**INFORME DE AUDITORÍA TÉCNICA EXTERNA  
DE SEGURIDAD VIAL**

**LM-PI-PV-AT-56-04**

**CARRETERA BRAULIO CARRILLO**

**TRAMO TOURNÓN - INTERSECCIÓN A SAN LUIS  
DE SANTO DOMINGO DE HEREDIA**

**Figura 5.1**  
Regulación de velocidades máximas permitidas, sentido San José-San Luis

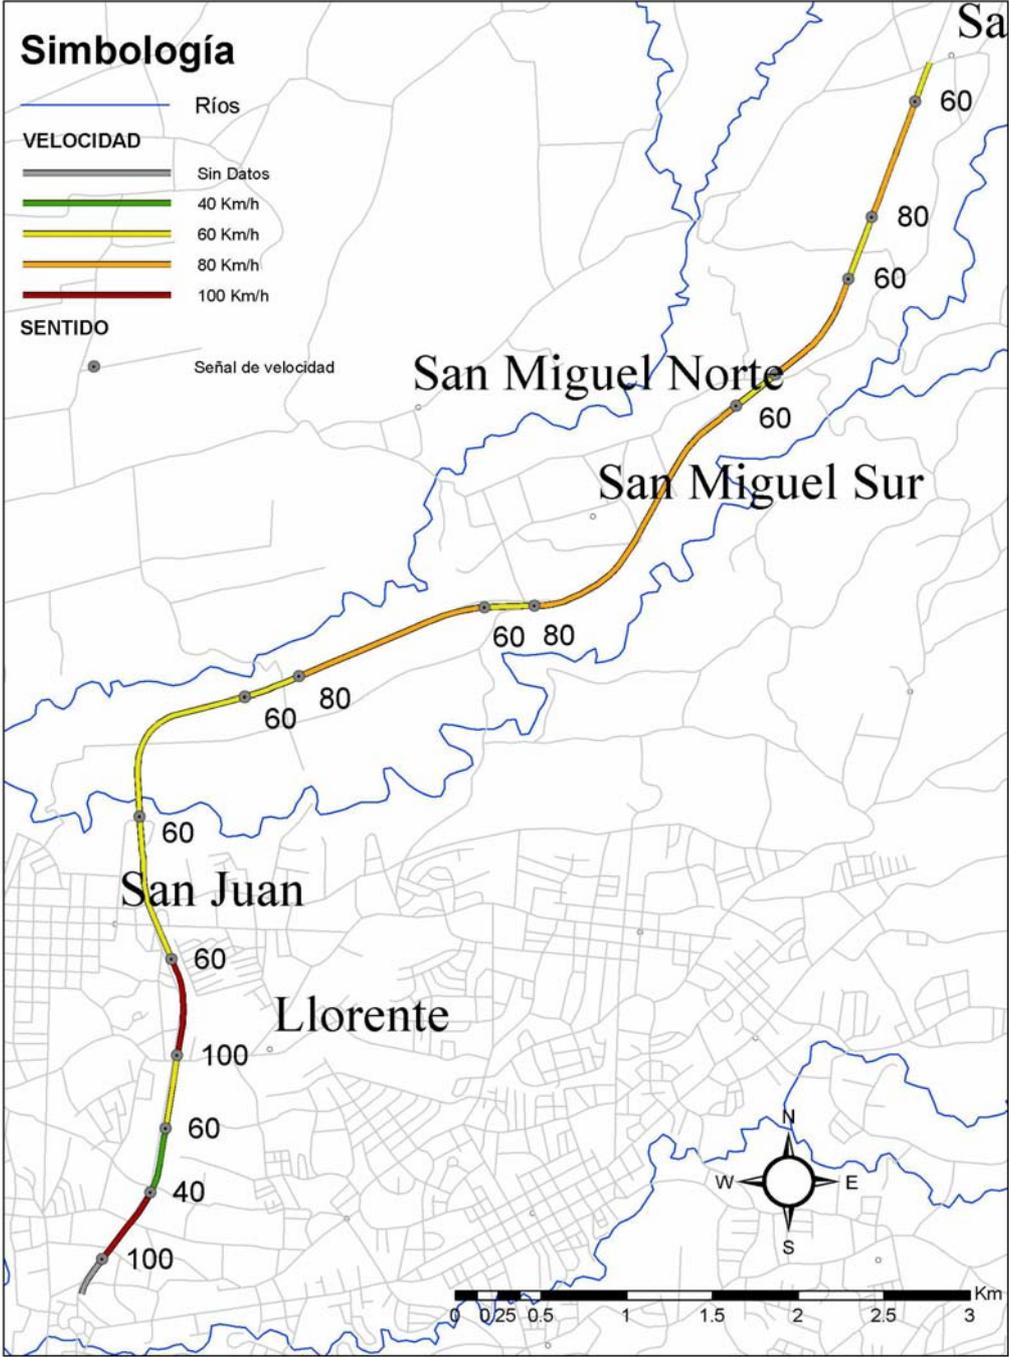
Resulta inaceptable que, para todo el primer tramo vial de la autopista, en el sentido de San José a Guápiles, no se encuentre señal alguna referida a la velocidad máxima permitida. En cuanto al resto del tramo vial analizado, la velocidad máxima permitida es de 80 KPH, la cual se restringe en las cercanías de las intersecciones a 60 KPH.

No obstante, existen dos tramos viales con velocidades diferentes a 80 KPH, límite establecido como dominante para este tramo vial analizado. El primer tramo vial se localiza en el sentido de San José a Guápiles, aproximadamente entre las estaciones 1+600 y la 2+200, y en donde se limita la velocidad máxima a 100 KPH.

Con referencia a las distintas magnitudes encontradas para las velocidades máximas permitidas, no se determina cuál es la causa que justifica su variación,

ya que, en aras de un adecuado nivel de servicio, en el diseño geométrico de tramos uniformes de una misma carretera, se considera sólo una velocidad de diseño, y consistentemente, una única velocidad máxima de operación de los vehículos, la cual sería fácilmente percibida por parte de sus conductores.

En contraposición, variaciones en el límite de velocidad de un tramo vial tan corto como el analizado, causa confusión en los usuarios de la vía, quienes requieren de una mayor concentración para recordar cuál es velocidad máxima vigente para el tramo en que circula.

Debe mejorarse la cantidad y calidad de la información que se suministra al usuario de la vía, en lo concerniente a la velocidad máxima permitida para cada sección vial, sobre todo en los kilómetros iniciales de la autopista, desde San José, y en los tramos posteriores a las intersecciones, en donde muchas veces, no se indica si la restricción de velocidad máxima indicada en forma previa a la intersección, ya ha terminado.

La administración debe valorar la posibilidad de uniformizar la velocidad máxima permitida a 80 KPH, estudiando las eventuales causas que determinaron su variación a 100 KPH y a 90 KPH en algunos de las secciones viales analizadas.

**Figura 5.2**  
Regulación de velocidades máximas permitidas, sentido San Luis - San José

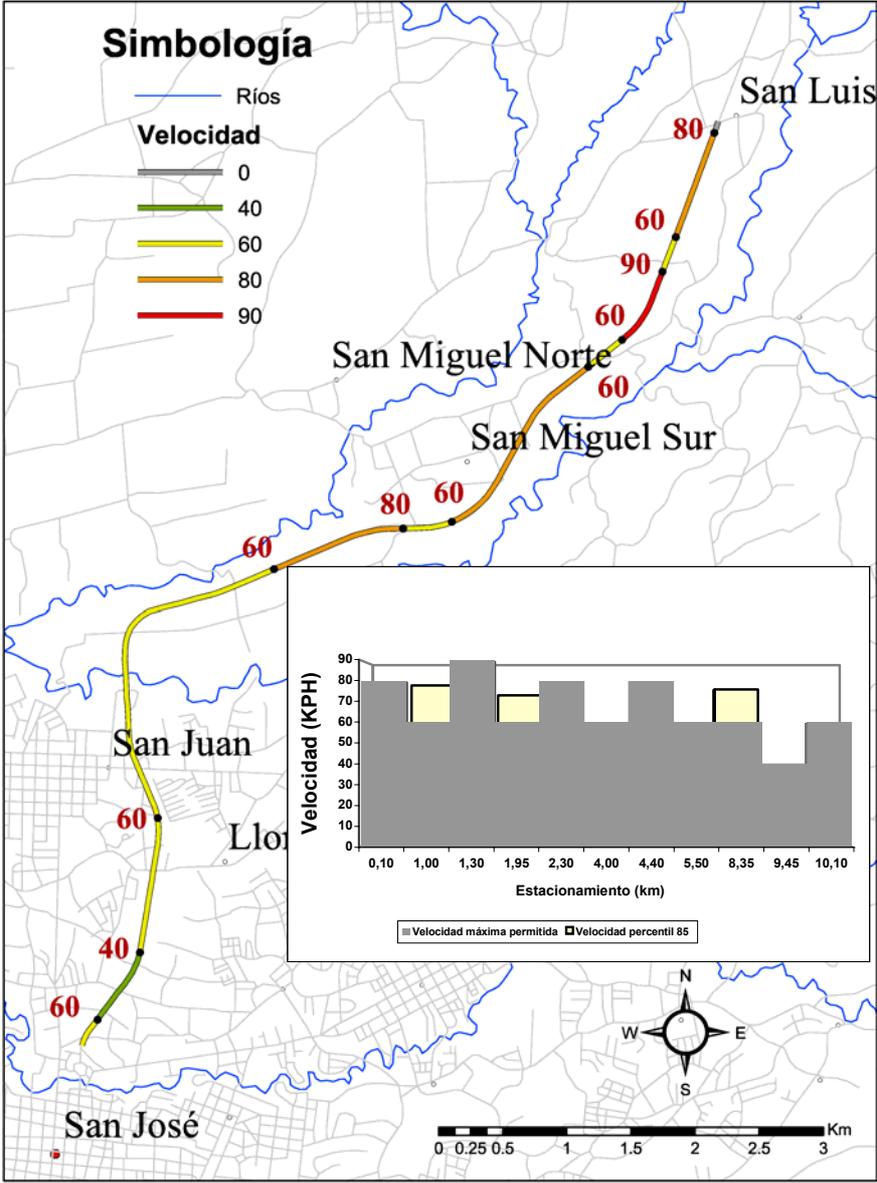
El otro tramo vial con velocidad máxima permitida diferente de 80 KPH, se localiza en el sentido de Guápiles a San José, aproximadamente a partir de la estación 1+300, y en donde el señalamiento indica 90 KPH como límite máximo permitido.
